Č.j.: PSP-9-85/DI-4-2005

Umístění velkoplošných reklamních zařízení na obvodě Prahy 9: stanovisko.

LOKALITA K UMÍSTĚNÍ REKLAMNÍHO ZAŘÍZENÍ

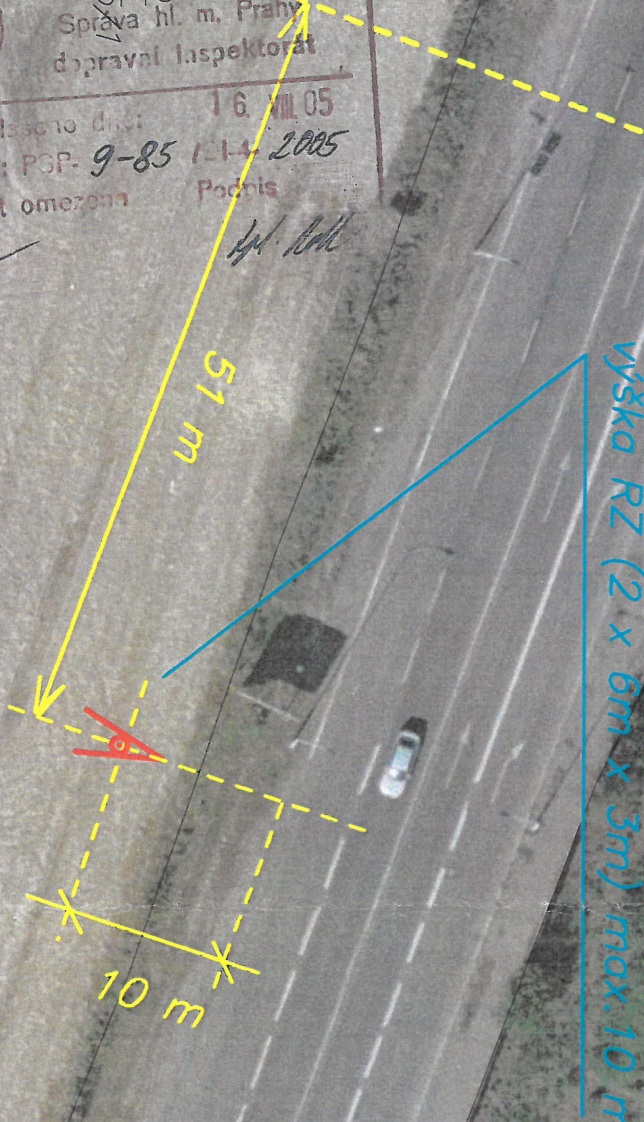
Police ČR, SHMP - D1

souhlasí se změnou formátu

na rozměr výlepní plochy

9,6 x 3,6 m nebo 12 x 4 m
